伊方発電所原子炉施設保安規定変更認可申請書
審査資料

令和2年12月
四国電力株式会社

伊方発電所原子炉施設保安規定の変更について

「組織変更に伴う変更」

変更比較表(第4条(保安)に関する組織) 図4 抜粋

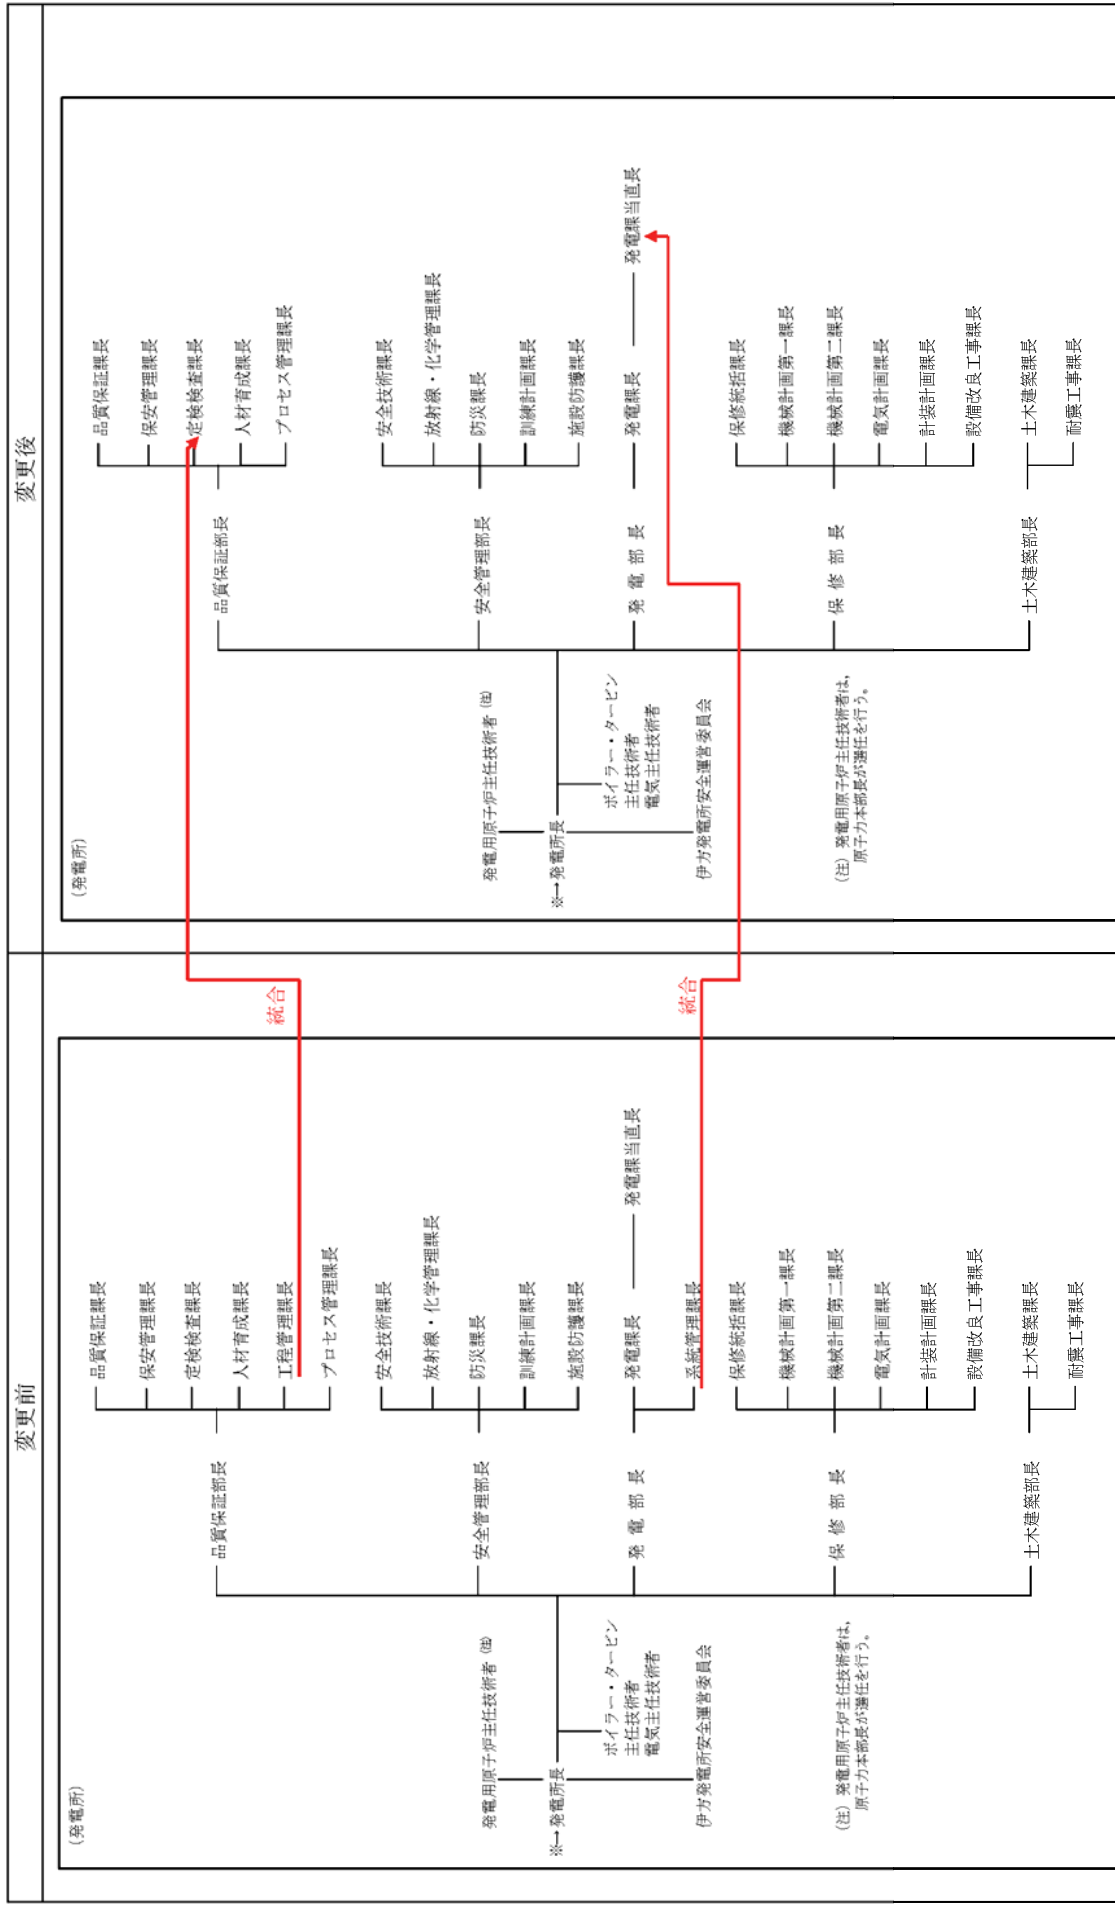
1. 組織変更に伴う変更

個別業務を定める保安規定第4章(運転管理), 第5章(燃料管理), 第6章(放射性廃棄物管理), 第7章(放射線管理), 第8章(施設管理), 第9章(非常時の措置)の実施項目に変更はなく, **変更後組織の業務は変更前組織の必要な業務を網羅する。**

変更比較表(第204条(保安に関する組織) 図204 抜粋)

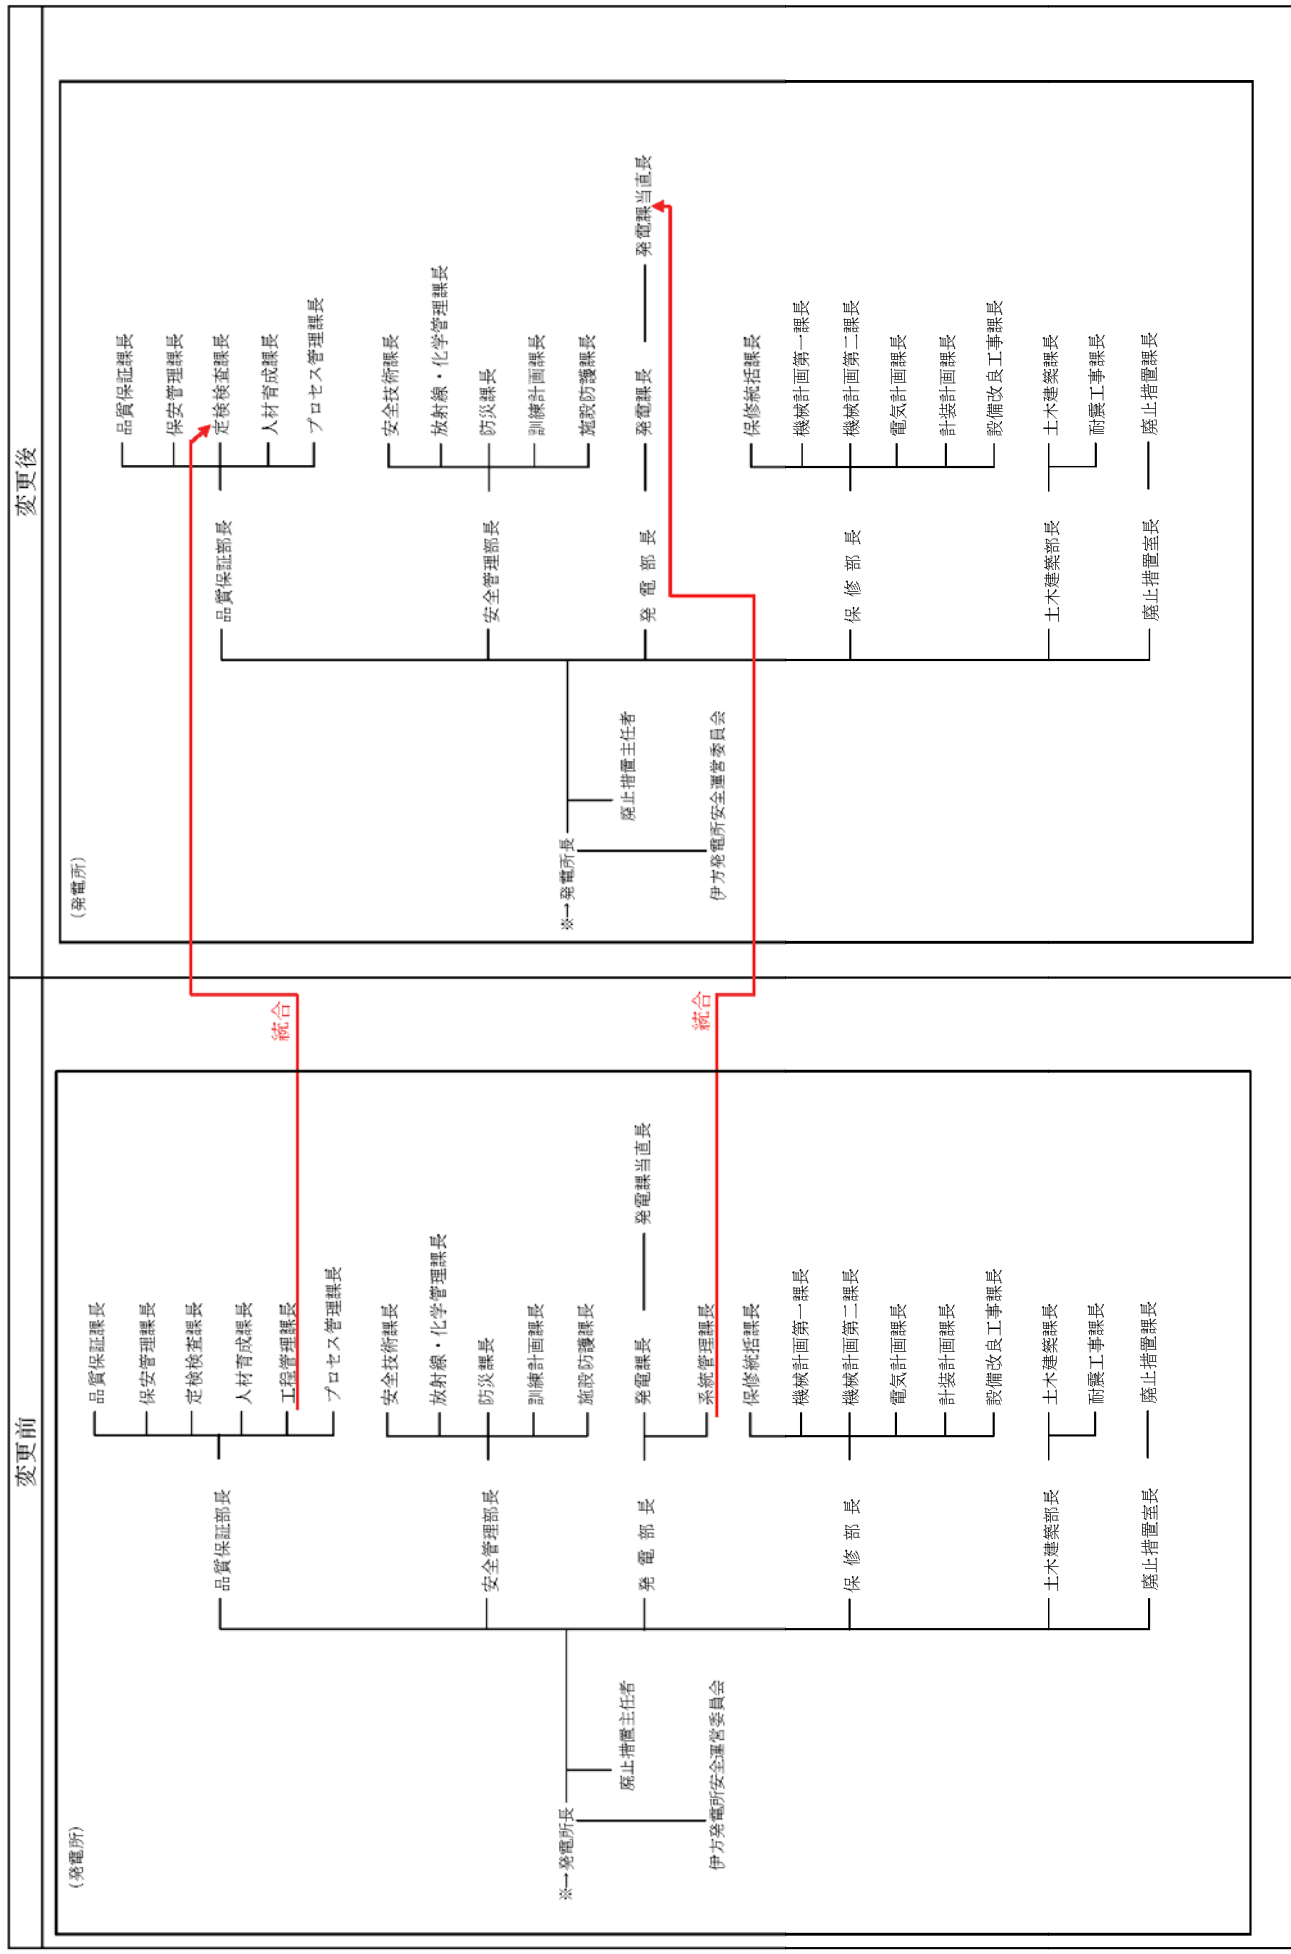
(1) 工程管理課の定検検査課への統合

○これまで工程管理課は、運転・定検期間中の工程管理業務全般および原子炉施設の保修、改造作業における工程管理を実施し、定検検査課は定期事業者検査の検査に係る工程管理業務(以下、「検査工程管理業務」という。)を実施している。
 ○定検検査課で実施している検査工程管理業務は、工程管理課で実施している運転・定検期間中の工程管理業務の一環である。

○定検検査課に工程管理課の工程管理業務を統合することにより、定期事業者検査時の工程管理業務を一元化することができ、かつ原子炉施設の保修、改造作業における工程管理に係る業務を統合することにより、工程管理業務全体を網羅した総合的な管理ができる。
